Mission régionale d'autorité environnementale

**Avis sur un projet d'installation d'une centrale photovoltaïque au sol sur des surfaces agricoles à Saint-Gibrien (51)
porté par la société URBA 421**

n°MRAe 2024APGE144

Figure 2: Schéma d'une installation agrisolaire ovine

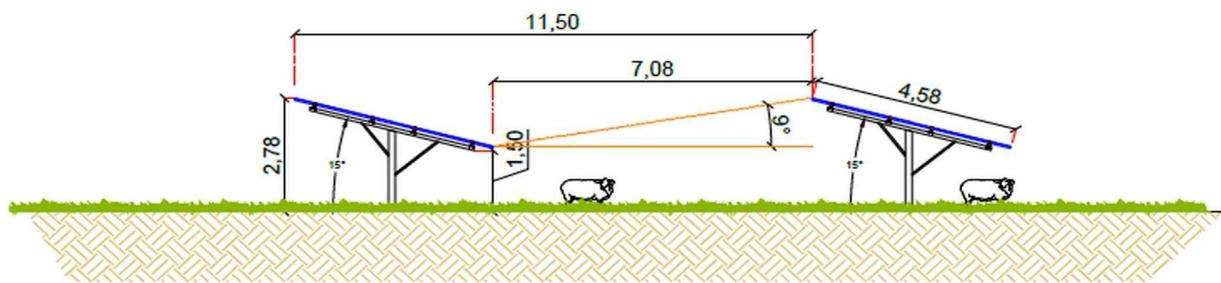
La justification des avantages et inconvénients au plan environnemental que présente l'aménagement, n'est pas présentée dans le dossier.

L'Ae recommande au pétitionnaire de justifier ce choix d'aménagement au regard de son bilan environnemental et d'établir, en lien avec les services de l'État et la Chambre départementale d'Agriculture, un retour d'expérience à l'issue d'une première période d'exploitation de 3 ans sur le bon fonctionnement d'une production agricole, avec évaluation des éventuelles pertes de rendement et des impacts tenant compte des intrants utilisés, couplée à une production énergétique

L'Ae s'est aussi interrogée, dans ce contexte, sur la logique du pétitionnaire qui présente un projet qu'il qualifie d'« agrivoltaïque » et lui **recommande, au regard du décret récent publié⁹ et arrêté¹⁰, de justifier ce qualificatif.**

Figure 3: Plan de masse du projet

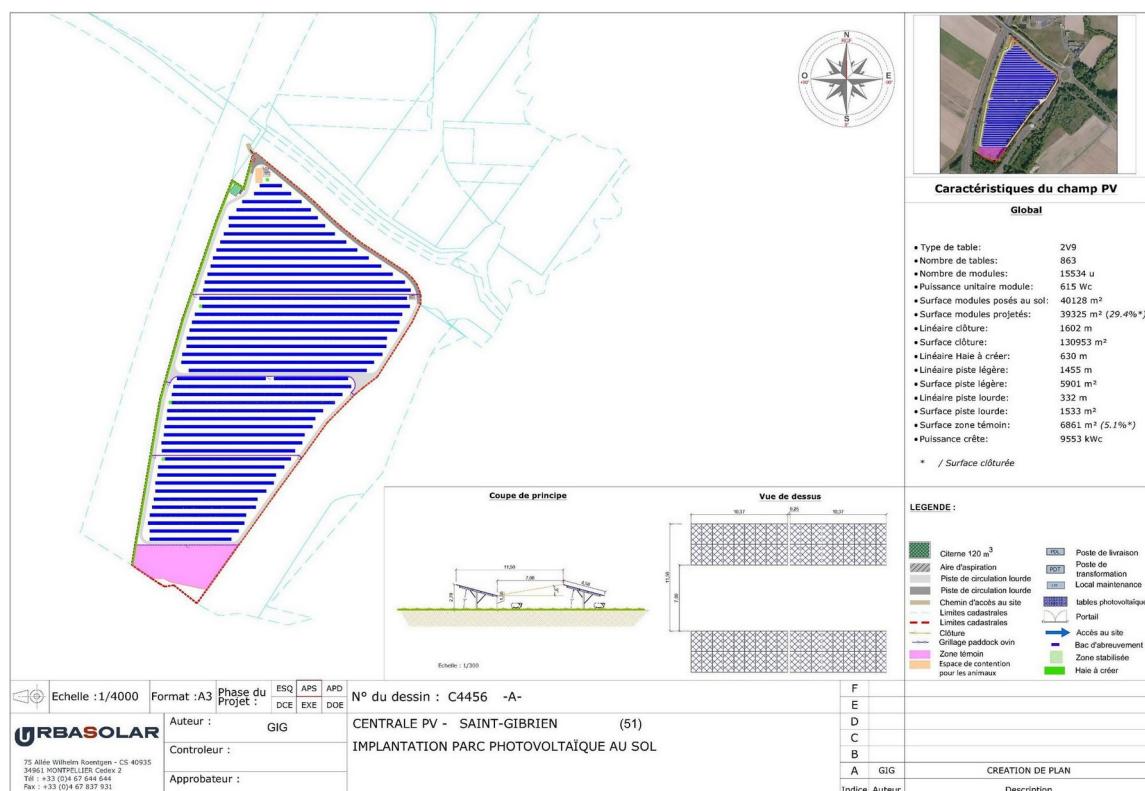
L'Ae recommande au pétitionnaire de vérifier la compatibilité du raccordement envisagé avec le Schéma régional de raccordement au réseau des énergies renouvelables (S3REnR) de la région Grand Est et d'intégrer dans l'étude d'impact le tracé du raccordement définitif, même si celui-ci devait être différent de celui prévu actuellement.
